CASE / FORD NEW HOLLAND - Série 40 & 10

Réf. 3482 600 105

MF 330

Fig. 1: 330 mm Embrayage à diaphragme

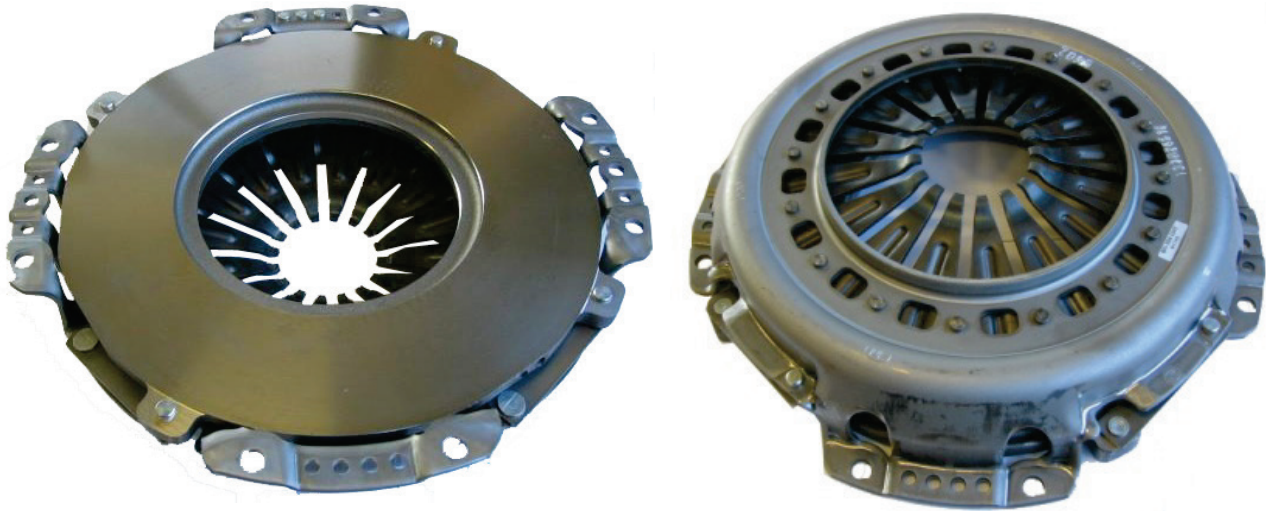
En cas de remplacement d'un embrayage à mécanisme avec quatre leviers par un embrayage à diaphragme SACHS, les tôles en segment sont superflues.

L'embrayage à diaphragme SACHS est uniquement utilisable avec un disque d'embrayage SACHS:

1878 600 520 > 320 mm	1878 600 519 > 330 mm	1864 600 304 > 330 mm
Disque d'embrayage à amortisseur de torsion avec 7 paires de garnitures en céramique	Disque d'embrayage organique à amortisseur de torsion	Disque d'embrayage organique rigide
